改善箇所の説明図

改善措置の内容

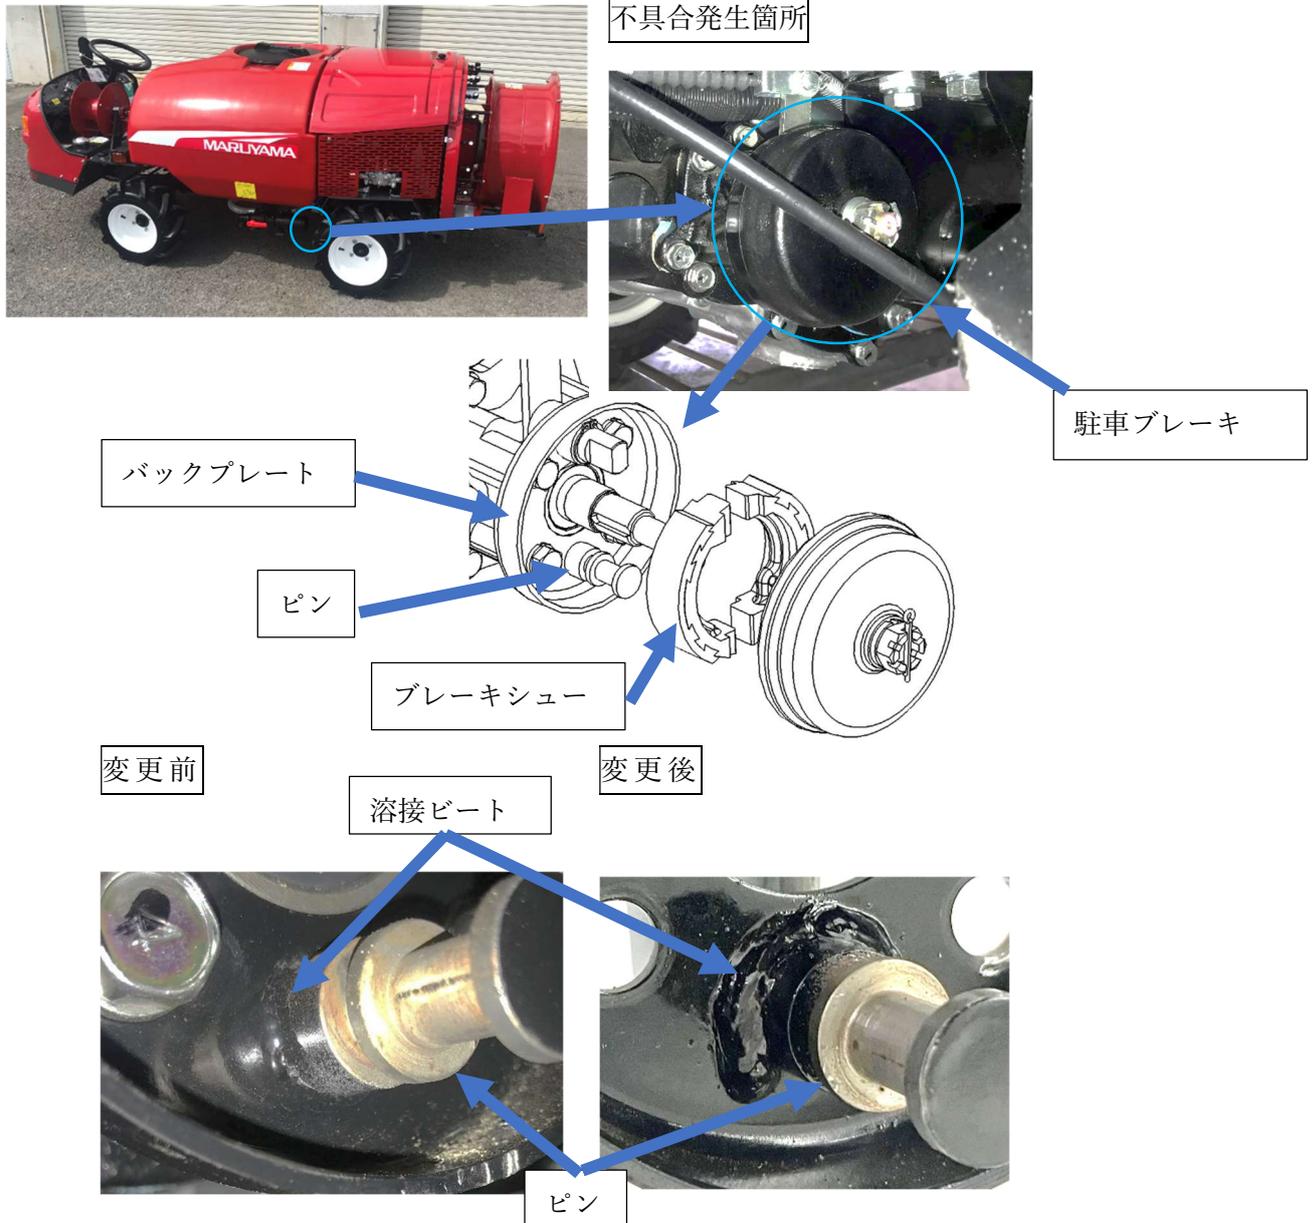
農業用薬剤散布車のセンター式駐車ブレーキ装置において、ブレーキ装置バックプレートに付けられたピンの溶接が不確実なものがあるため、駐車ブレーキをかけた状態で走行を行うと、ピンを溶接している部分がはがれピンが脱落するおそれがある。そのためブレーキを操作しても、停止状態を保持できなくなる。また、この状態で走行を続けると、最悪の場合、ブレーキ装置内部の部品がブレーキ軸部に噛み込み、走行不能になるおそれがある。

全車両、適切にピンが溶接されたバックプレートに交換する。

* 識別方法 運転席足元の製造プレート近傍にステッカー（NO.5367）を貼る。
